Modulo per la presentazione delle osservazioni per i piani/programmi/progetti sottoposti a procedimenti di valutazione ambientale di competenza statale

ID: Codice procedura (ID_VIP/ID_MATTM):10844

Impianto per la produzione di energia elettrica da fonte eolica, costituito da 6 aerogeneratori della potenza complessiva di 37,2 MW, un sistema di accumulo da 25 MW e relative opere connesse in località "Rempillo" nel comune di Pitigliano (GR).

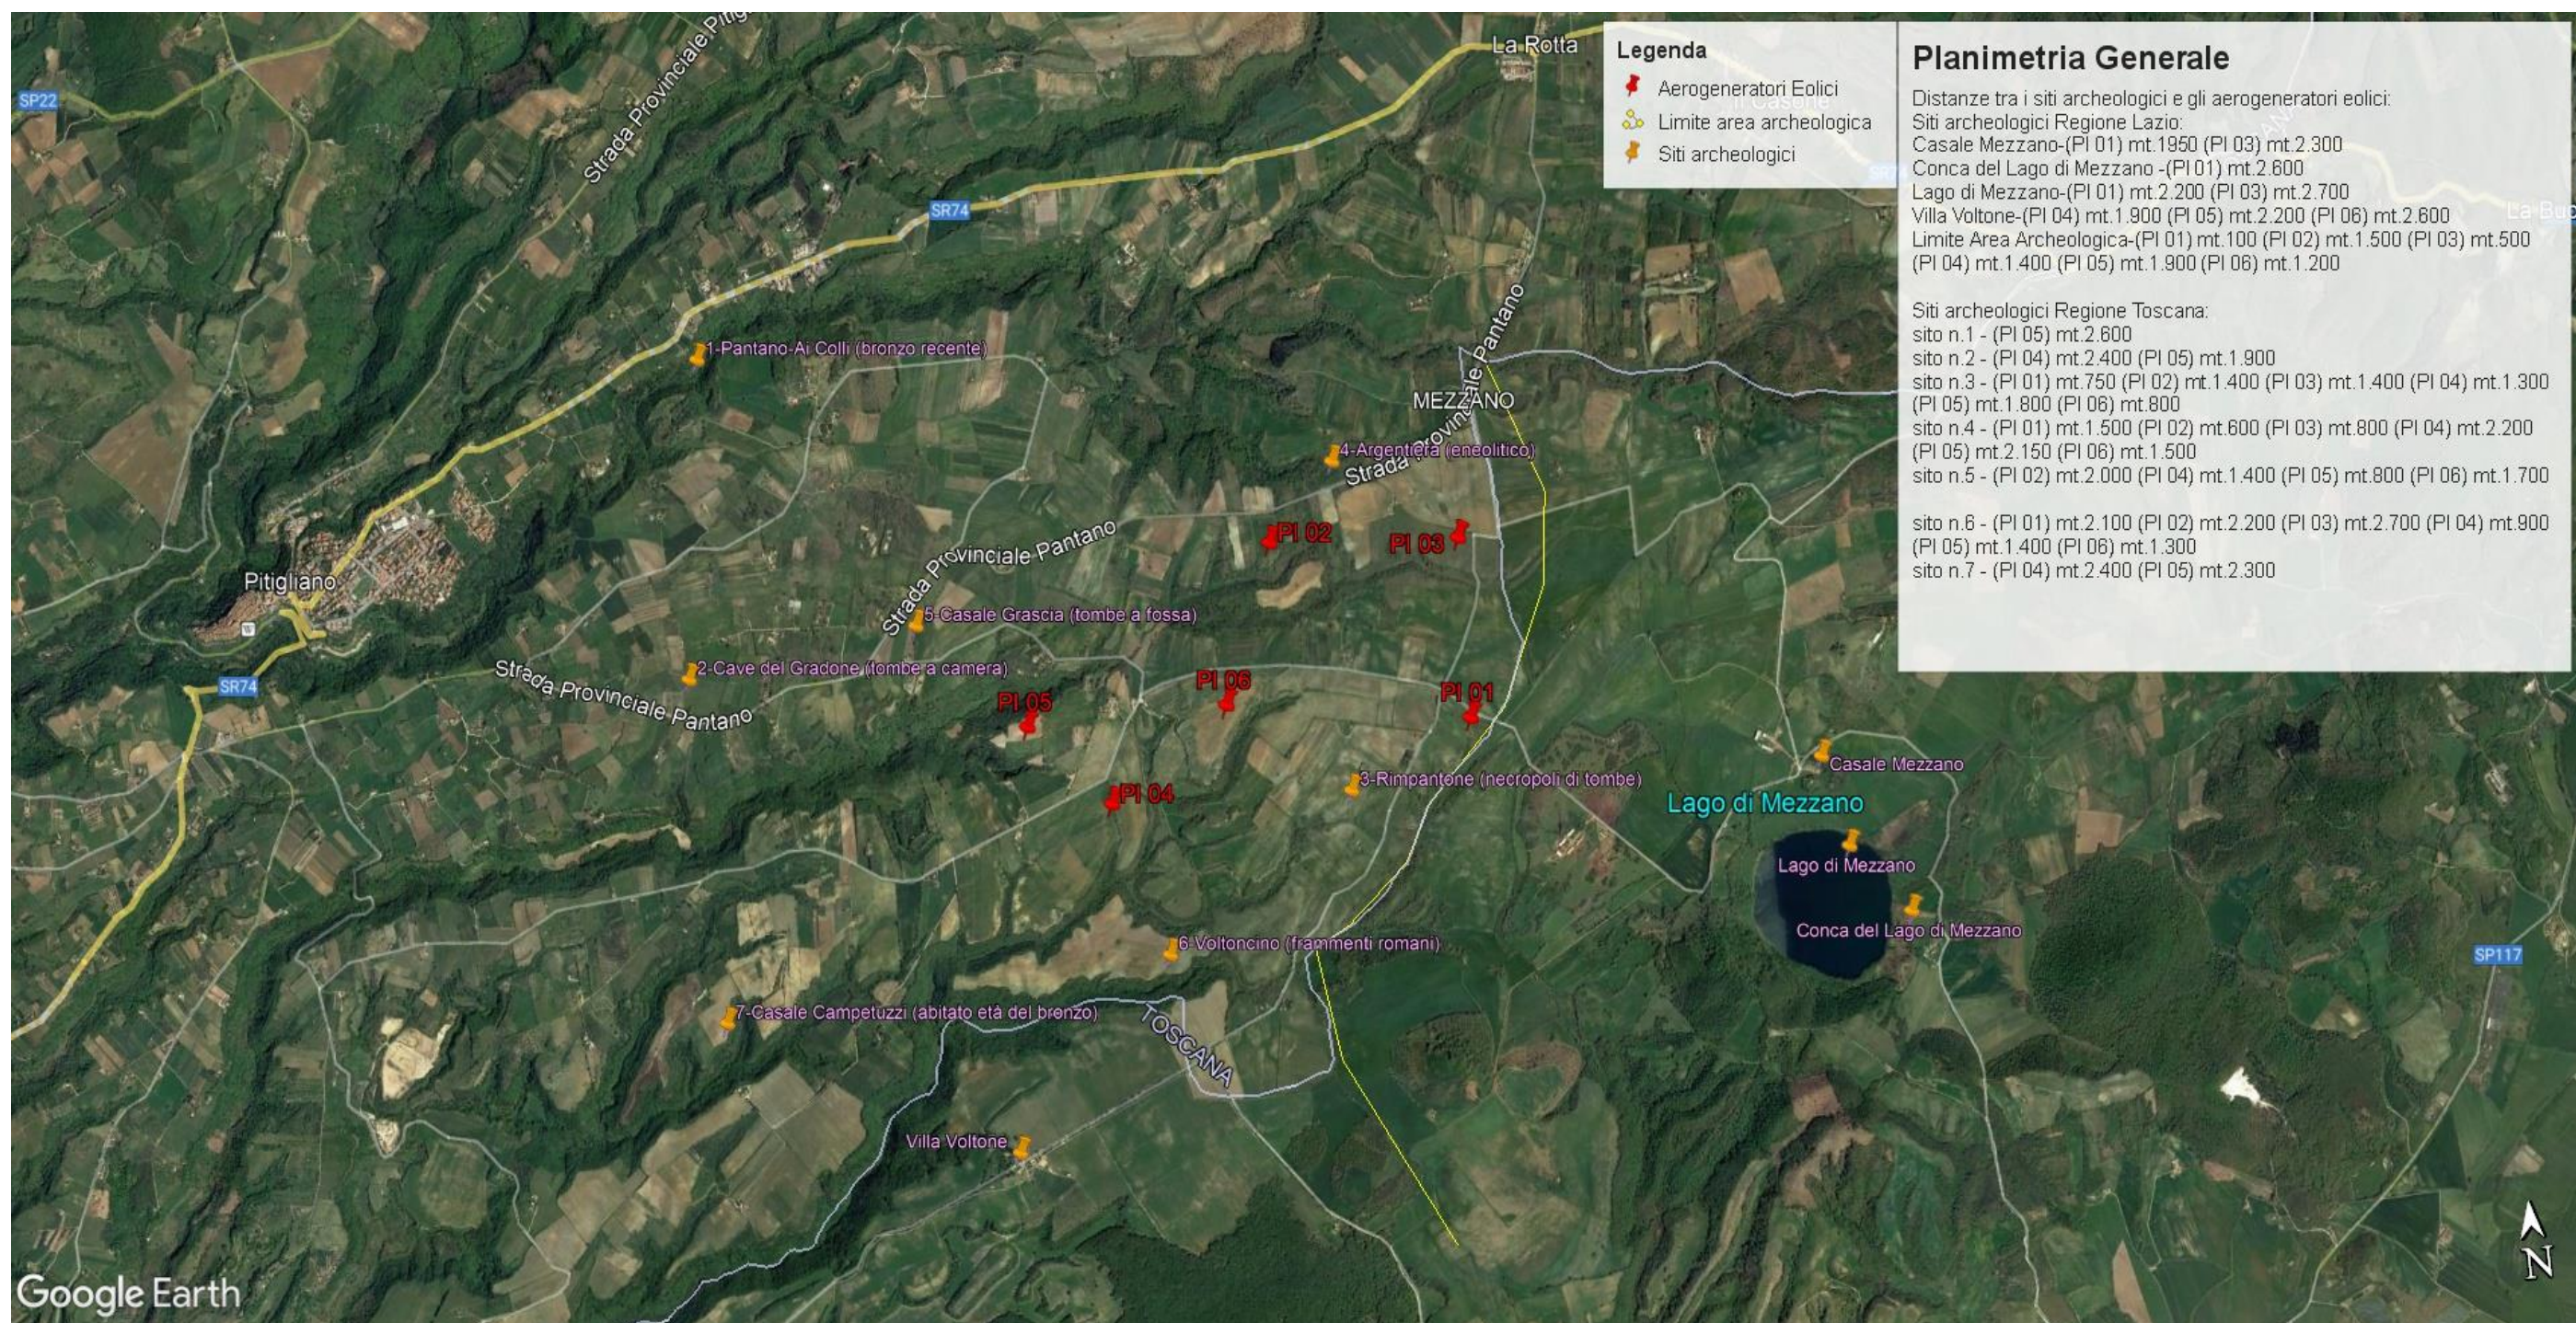
Inoltre, la zona in cui insisterebbe l'impianto eolico industriale Rempillo è compresa nelle fasce di rispetto di 3 km di diversi beni archeologici tutelati dalla parte II del Codice dei Beni Culturali (vedi Allegato, immagine n. 3). Inoltre le pale P04 e P05 ricadono all'interno di un'area archeologica che la Proponente vorrebbe cancellare per il semplice fatto che non è riportata nel documento regionale ma nel documento provinciale come meglio dettagliato nell'Osservazione n. 5. Alla luce di quanto documentato appare chiaro quindi che la collocazione dell'impianto non ha tenuto conto alcuno dei vincoli dell'area nella quale è stato progettato e l'inserimento dell'impianto eolico nel paesaggio e sul territorio non è corretto (Allegato IV delle Linee guida nazionali di cui al D.M dello Sviluppo economico del 10.09.2010).

Le zone di interesse archeologico evidenziate nell'immagine n. 3 a cui si aggiungono anche l'importante abitato protostorico di Sorgenti della Nova e Ruderì del Castello altomedioevale che si trovano a circa 4 km dalle aree in cui è stato progettato l'impianto eolico industriale. Poco più lontano i resti del castello medioevale “Morroneccio”. Nell'area vasta le preziose necropoli eneolitiche (Poggi Alti) ed etrusche di Pitigliano, Sovana e Sorano.

Immagine n. 4 Situazione di saturazione da impianti FER nella provincia di Viterbo. Non sono riportati gli impianti fotovoltaici e agrivoltaici che hanno inciso per buona parte nel cumulo di impianti FER per superare già nel 2023 gli obiettivi del PNIEC assegnati alla Regione Lazio per il 20230.

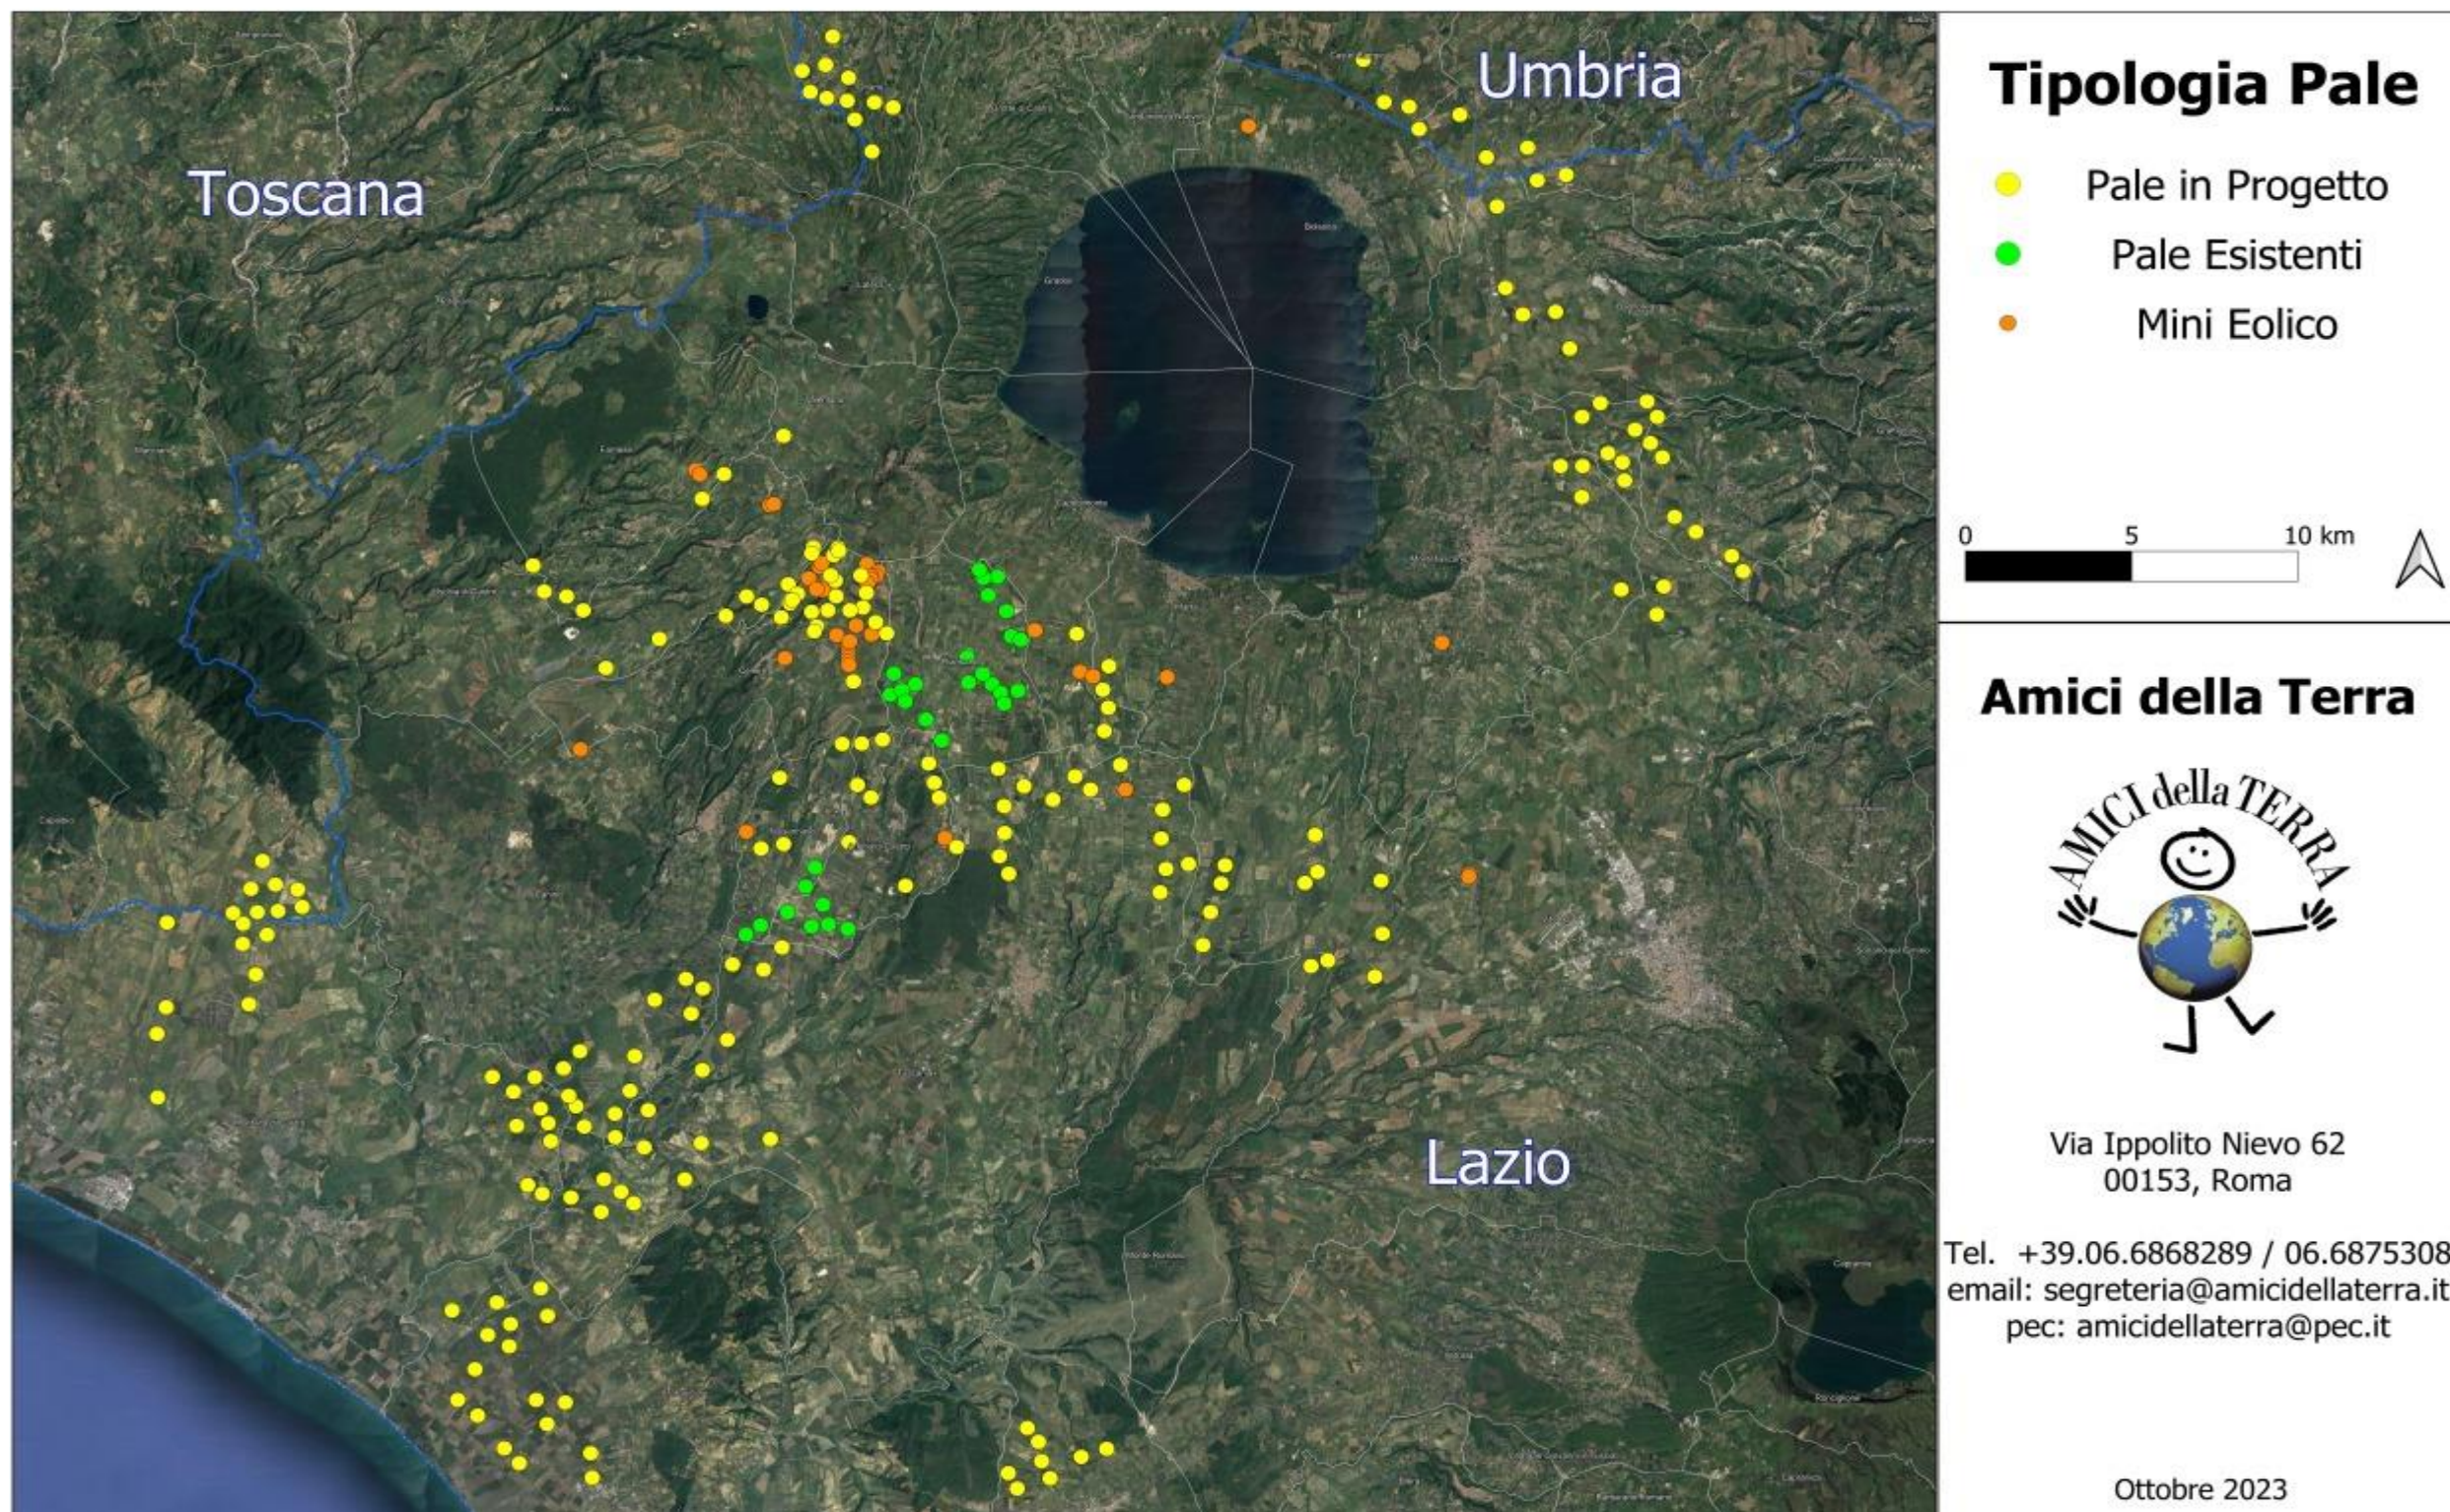
Quindi anche la Regione come Ente deputato dalla normativa nazionale a legiferare sulle aree idonee e non idonee si è espressa riguardo al fatto che abbia assolto ai doveri e alle quote stabilite dal PNIEC e in ambito regionale la provincia di Viterbo è stata quella con il più alto tasso di impianti FER tra tutte e quindi ormai satura ed il cumulo degli impianti FER installati, autorizzati e in progetto

rappresenta una elevata criticità per la sostenibilità ambientale di ulteriori eventuali iniziative. L'impianto eolico "Rempillo" pur essendo "esterno al confine provinciale e regionale ma nelle sue immediate vicinanze (a soli 100 metri i primi due aerogeneratori) oltre ad impattare sul territorio e sulle economie di tre Comuni del Lazio (Farnese, Valentano e Latera) si trova nelle fasce di rispetto dei Beni di notevole interesse pubblico come si è evidenziate nelle Osservazioni nn. 1 e 2 e crea anche degli impatti negativi anche sui beni naturalistici come verrà dettagliato nell'Osservazione n. 4. Inoltre andrebbe a sommarsi al già enorme cumulo di impianti eolici e fotovoltaici e geotermici che già creano una elevata criticità ambientale nella provincia di Viterbo e interferiscono anche con il territorio toscano come si può vedere dalle immagini nn. 4 e 5 dell'Allegato n. 1.
